ZMĚNOVÝ LIST ČÍSLO: 01

STAVBA:	„Rekonstrukce fotbalového areálu Bazaly“
SMLOUVA ČÍSLO ZE DNE:	D70295/INV/2018/202 / 29.6.2018
OBJEDNATEL / IČ:	VÍTKOVICE ARÉNA, a.s. / IČ:25911368
ZHOTOVITEL / IČ:	HOCHTIEF CZ a. s. / IČ : 46678468

ZMĚNOVÝ LIST ČÍSLO: 02

ZMĚNOVÝ LIST ČÍSLO: 03

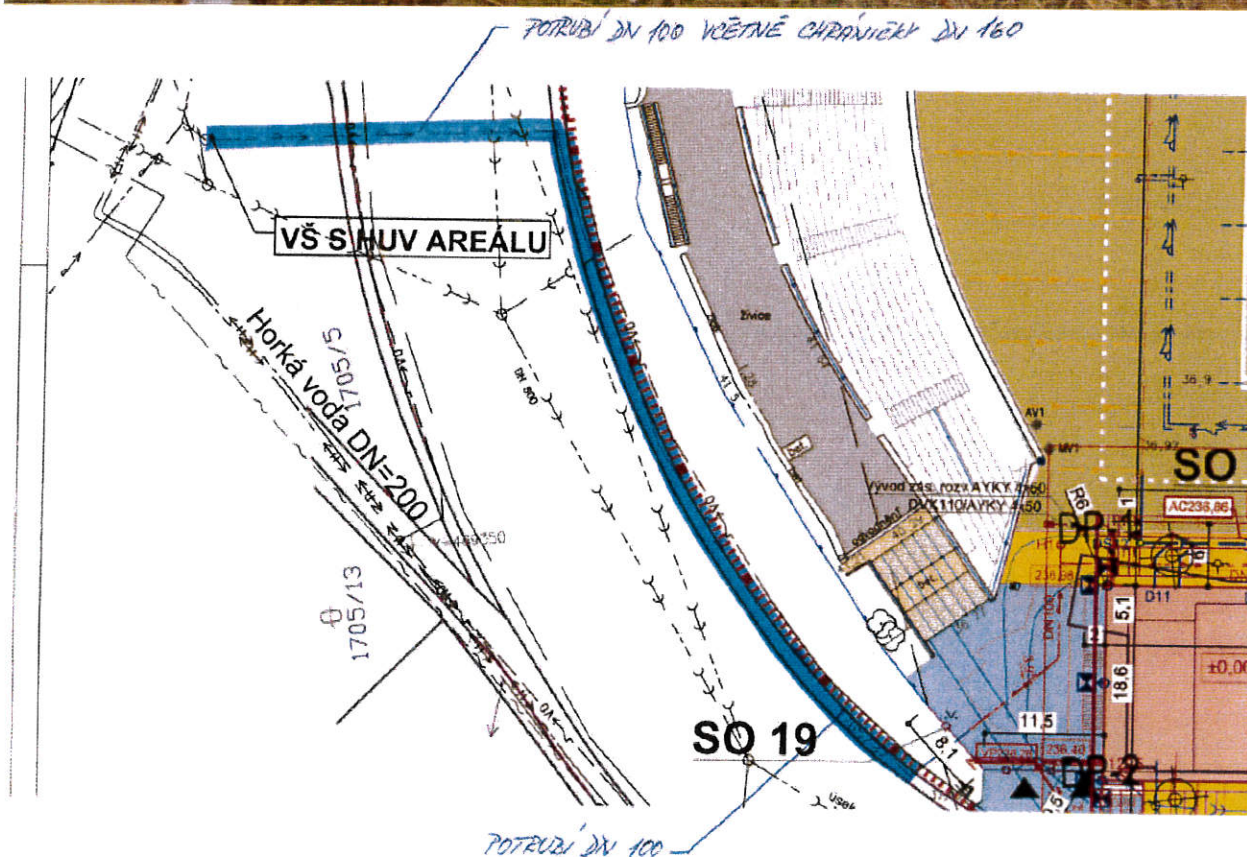
- Po osazení uzavíracích armatur na stávající vodovodní potrubí od vodoměrné šachty po místo připojení nově navrženého areálového vodovodu, byl zjištěn únik vody cca 5 m³/den. Z tohoto důvodu je nutné netěsné a nevytyčitelné potrubí vyměnit za nové v celém rozsahu po stávající vodoměrnou sestavu.

11.10.2018	Po provedení těchto prací a vpuštění vody pracovníky OVaK do vodovodní přípojky bylo zjištěno, že dochází k únikům vody a to zřejmě z důvodu netěsnosti na stávajícím rozvodu vody v prostoru ul. Česobratrská. Zhotovitel přizve realizační firmu a provede návrh na opravu stávajícího rozvodu vody.. Zhotovitel provádí výměnu nefunkční uzavírací armatury v místě lomového bodu. Následně bude určeno, v které části trasy vodovodní přípojky dochází k úniku. Zhotovitel připraví cenovou nabídku na opravu stávajícího rozvodu vody. Nabídka bude členěna na dvě části - pod cestou, podél cesty.	zhotovitel	18.10.2018

18.10.2018	Provedena výměna nefunkčních uzavíracích armatur a bylo zjištěno: - únik vody v trase pod cestou cca 0,4 m3/den - únik vody v trase podél cesty cca 4,5 m3/den Zhotovitel odebírá vodu pro potřebu staveniště z trasy pod cestou. Zhotovitel předloží nabídku na opravu stávajícího rozvodu vody.	zhotovitel	25.10.2018

- Provedení dvou řízených protlaků včetně chráničky DN 160 pod ul. Českobratrskou a osazení uzavíracích armatur.

Blok U 50 05.1

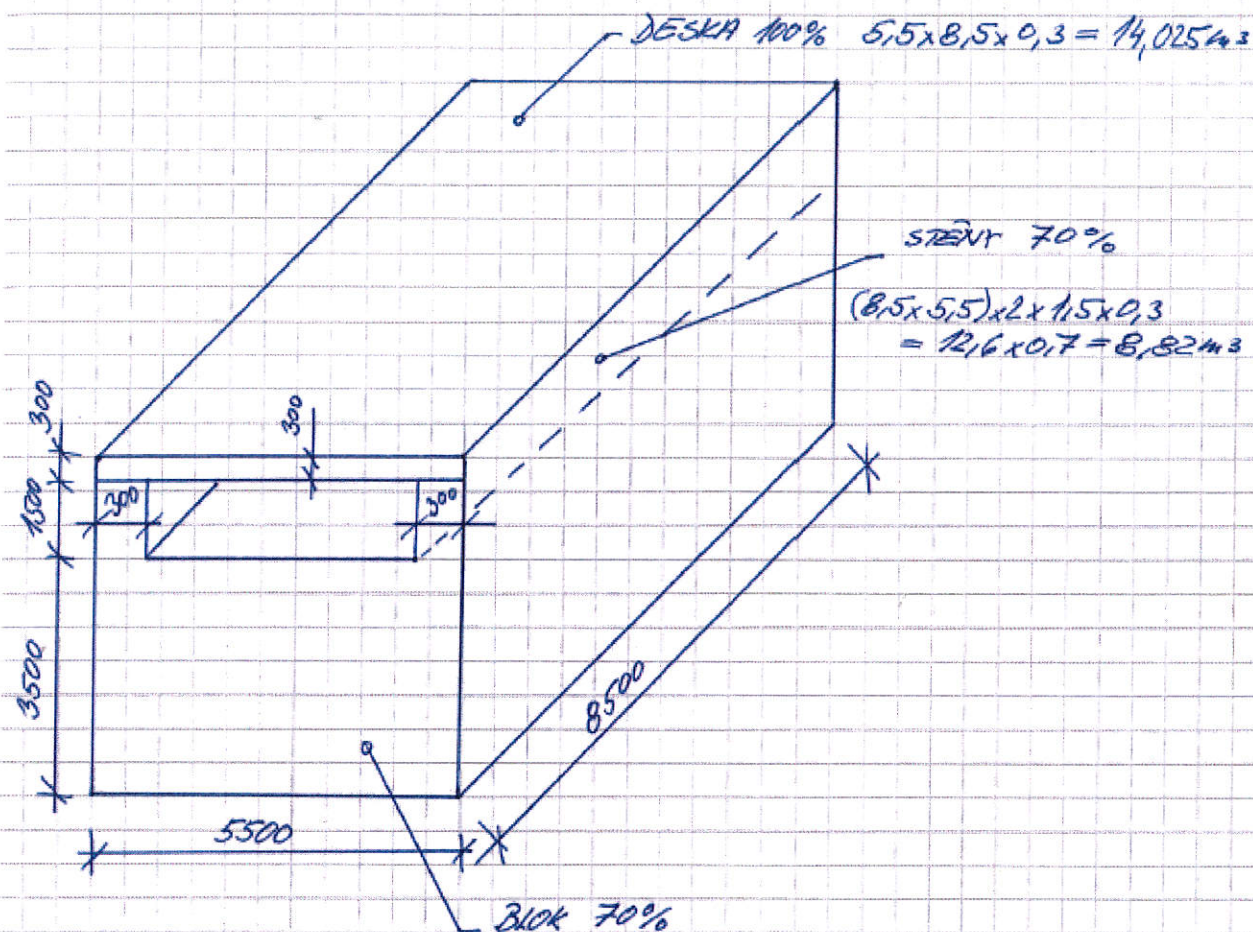
- Při provádění SO 05.1 pilotové stěny byl nalezen podzemní betonový blok, který je v kolizi s nově navrženou pilotovou stěnou. Pro provedení stěny je nutné tento blok odstranit v rozsahu 70 %. Druhý betonový blok byl objeven u mikrozápor pro opěrnou stěnu SO 05.2.2. Pro provedení mikrozápor a finálních úprav terénu je nutné tento blok částečně odstranit.

20.9.2018	Zhotovitel provede odkop a zaměření stávajícího betonového bloku (základ osvětlovacího stožáru původní hrací plochy) v prostoru nových opěrných zdí SO-05.1 Pilotové stěny. Zaměření zašle AD k posouzení případné kolize.	zhotovitel	26.9.2018

4.10.2018	Dle sdělení AD bude nutno část ŽB bloku odbourat, tak aby bylo možno realizovat SO-05.1 dle PD. Zhotovitel po konzultaci s realizační firmou pilotových stěn navrhne rozsah bouracích prací tak, aby bylo možno práce bezpečně a technologicky realizovat. K předloženému návrhu zhotovitele se vyjádří AD, TDS a zástupce objednatele.	zhotovitel	10.10.2018

- Odkopání a demolice betonových bloků včetně drcení betonové suti.

CELKEM $14,025 + 8,82 + 114,538 = 137,383 \text{ m}^3$

BLOK U 6001

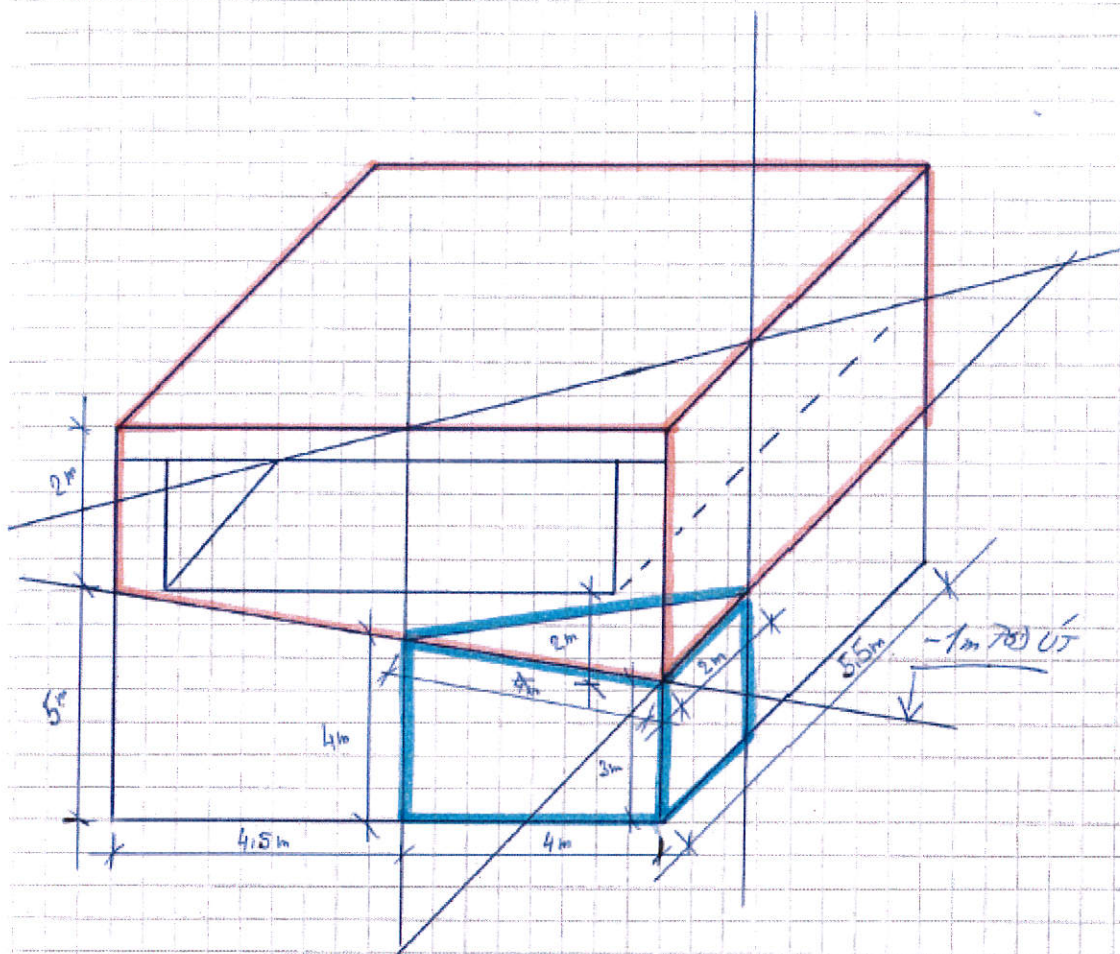
C/6.1	Při výkopových pracích v jižní části SO-01 byl odhalen velký betonový blok, který je v kolizi s navrženou záporovou stěnou. Zhotovitel vyzve geotechnika k posouzení možnosti posunu linie záporové stěny a posouzení vlivu betonového bloku na založení objektu.	zhotovitel	3.9.2018

6.9.2018	Zhotovitel jednal s geotechnikem a bylo rozhodnuto: posune se linie záporové stěny o cca 50 cm tak, aby bylo možno bezpečně provádět práce, betonový blok je nutno stabilizovat, nebo odstranit. Zhotovitel provede ocenění těchto prací a předloží k projednání.	zhotovitel

$$\text{DESKA } 8,5 \times 5,5 \times 0,25 = 11,688 \text{ m}^3$$

$$\text{STĚNY } (8,5 + 5,5 + 7,9 + 4,9) \times 0,3 \times 1,75 = 14,07 \text{ m}^3$$

$$\text{BLOK } 8,5 \times 5,5 \times 2/2 = 46,75 \text{ m}^3$$

BOURÁNÍ PRO PROVEDENÍ MIKROZAPOR

$$\text{BLOK } 4 \times 2/2 \times 3,5 = 14 \text{ m}^3$$

$$\text{CELKEM } 11,688 + 14,07 + 46,75 + 14 = 86,51 \text{ m}^3$$

Výřez z dokumentace SO 19_06_rev1

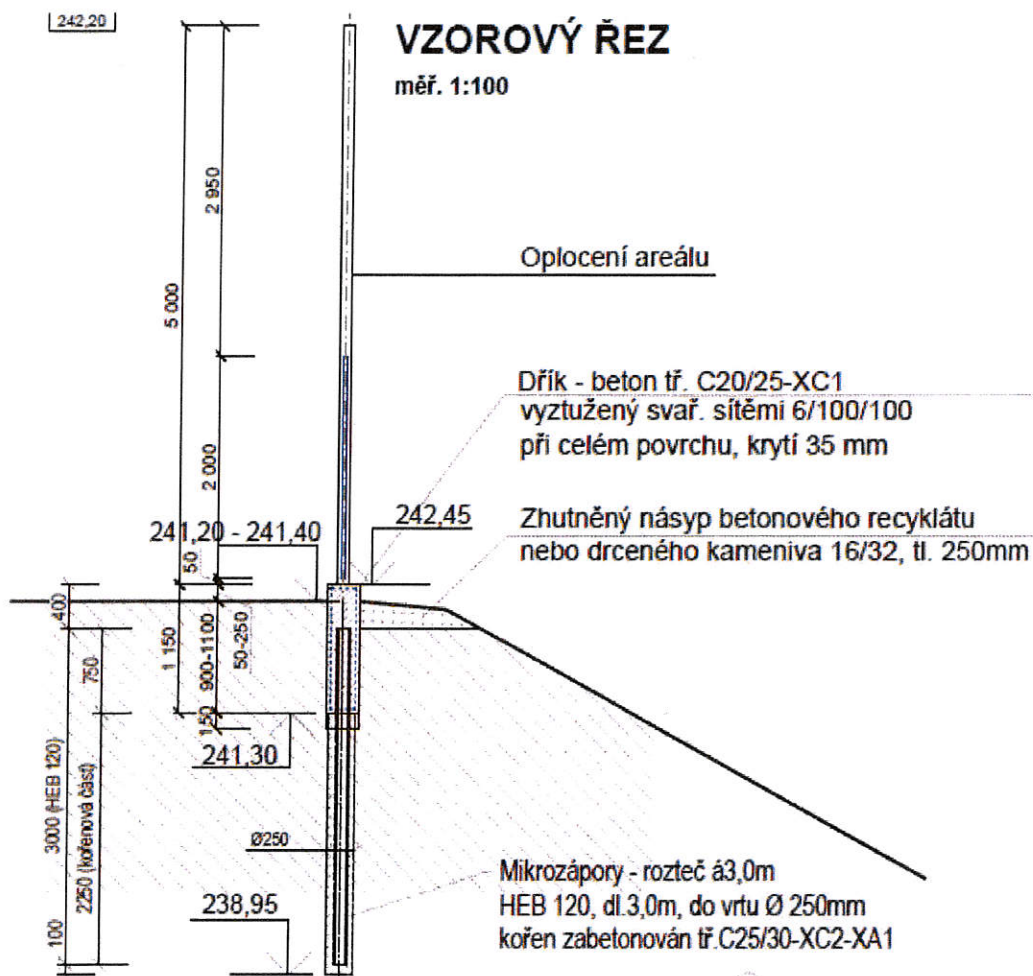
- Úprava založení západní části oplocení pro stabilizaci koruny svahu.

- Na základě zpracované revize výkresu č. SO 19_06_rev1 budou doplněny ocelové profily HEB 120 délky 3 m do maloprofilových vrtů pro stabilizaci koruny svahu v západní části areálu.
